TSI 04/11

Nuova guarnizione per il coperchio del  
pignone albero a camme

# Mercedes-Benz OM 457 LA| HLA

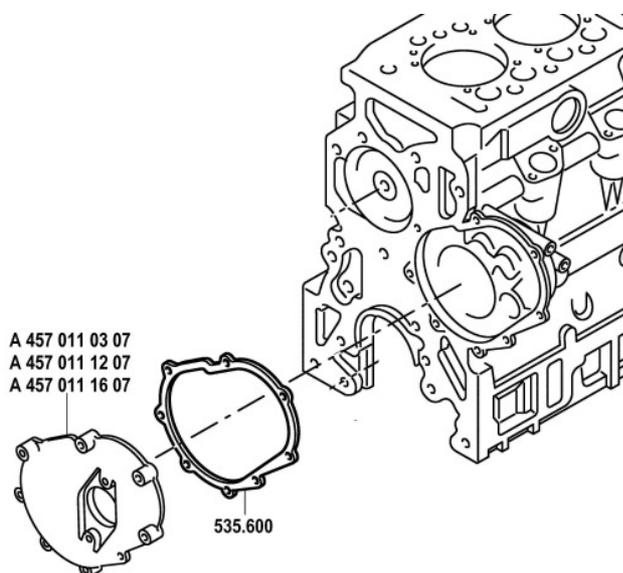
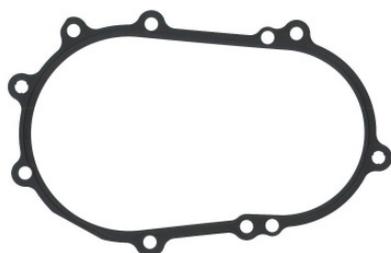
Per una migliore tenuta del carter del coperchio albero a camme sul monoblocco è stata sviluppata una nuova guarnizione Metaloseal®. Questa guarnizione sostituisce il sigillante impiegato finora su questo punto di tenuta.

**!** Per evitare di danneggiare la trasmissione a cinghia, è necessario sostituire il carter del pignone albero a camme.

535.600

457 011 08 80
